Fig. 1: Essieu avant Audi S-Line châssis

Les kits conducteurs peuvent être utilisés, pour les modèles indiqués, en remplacement pour les pièces de la suspension standard. Vous trouverez de plus amples informations concernant l'utilisation pour les véhicules mentionnés plus bas dans les catalogues en ligne.

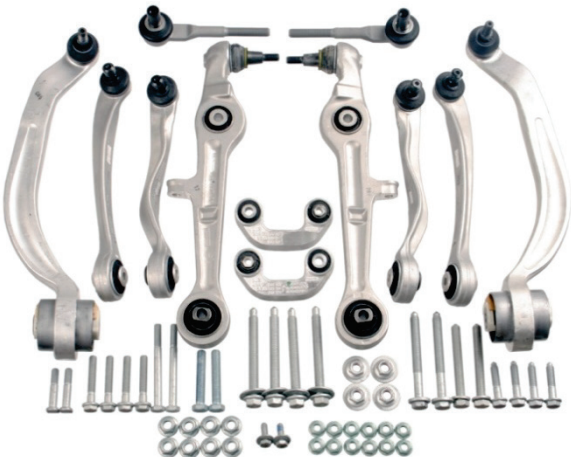
Les paliers des guidons supérieurs (2) ont une dureté Shore plus importante que celle des paliers de la suspension standard. Les amortisseurs caoutchouc (1) des extrémités des biellettes de direction sont remplacés par des raccords rigides.
